Cimetière de Sainte-Colombe

Espace cinéraire

Fédération normande pour la sauvegarde des cimetières et du patrimoine funéraire

Section Manche « Arts et mémoires des cimetières de la Manche »

Espace cinéraire dédié dans l'angle sud-ouest du cimetière

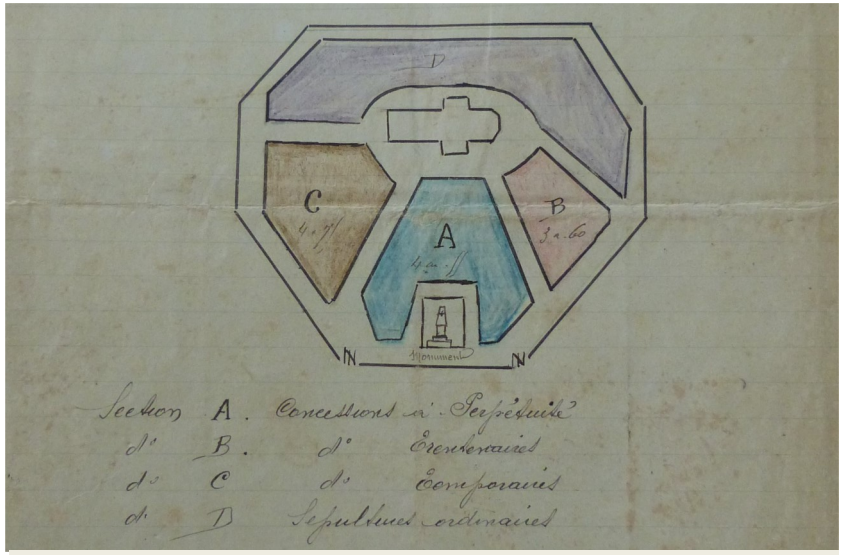
Le Conseil municipal de Sainte-Colombe a délibéré le 13 mai 2009 sur la création d'un site cinéraire incluant un columbarium et un jardin du souvenir, le 28 octobre suivant sur le tarif des cases du columbarium mais non pas sur son emplacement et le plan établi ne localise pas davantage le site cinéraire.

Il serait opportun d'en préciser la localisation par délibération du Conseil municipal car cet espace situé dans l'angle sud-ouest du cimetière est affecté à perpétuité.

Vue générale du carré au bout duquel, dans l'angle haut se situe l'espace cinéraire du cimetière de Sainte-Colombe.

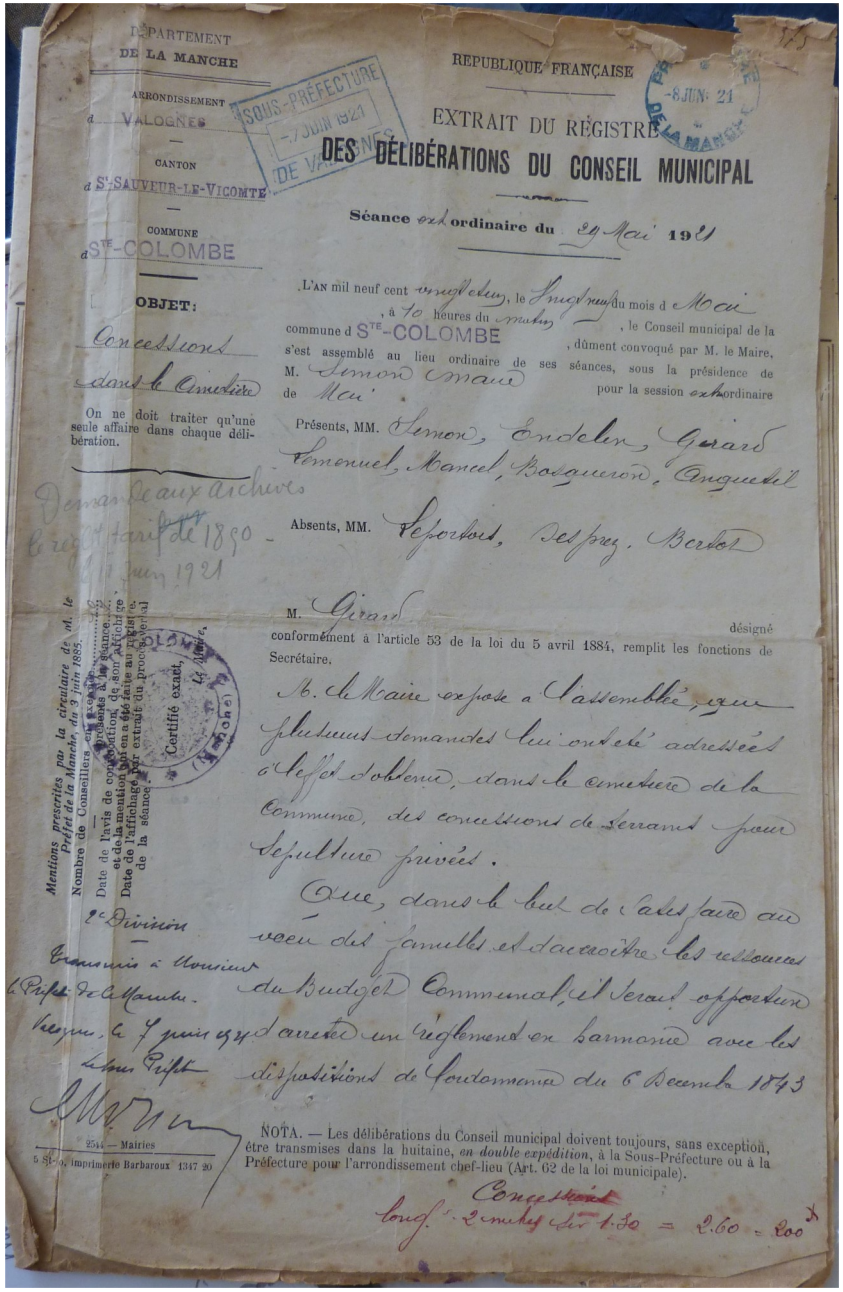
Il existe un bâti octogonal servant de columbarium dont une seule case est occupée.

Le jardin du souvenir tel qu'il est dans le cimetière n'est pas adapté aux dispersions. Il a été conçu dans un autre état d'esprit avec le gravier universellement répandu. Les usagers qui s'en approchent sont exposés à la vue et il serait intéressant de prévoir un banc.

Il suffirait, pour mettre ce jardin du souvenir en état de remplir son rôle :

- d'ôter les graviers autour de la flamme en granit, tout en laissant un cheminement (herbe et dalles (pas japonais en pierre naturelle) qui tient compte du fait que vous souhaitez l'utiliser pour y fixer les identités des personnes dont les cendres ont été dispersées (vous veillerez à établir un cahier-des-charges concernant les modalités de création des cartels identifiants (matériau, format, taille d'écriture) ;
- y remettre éventuellement de la terre suffisamment légère et meuble pour combler ;
- planter divers végétaux et recouvrir de copeaux de bois pour empêcher la pousse de végétaux envahissants et conserver l'humidité

Le jardin du souvenir de la commune de Sainte Colombe deviendrait ainsi un espace aménagé pour la dispersion des cendres, constitué de terre, agrémenté de végétaux dont l'importance de l'aménagement est laissée à la discrétion de la commune et parfaitement en accord avec la volonté des défunts ayant souhaité cette dispersion des cendres.
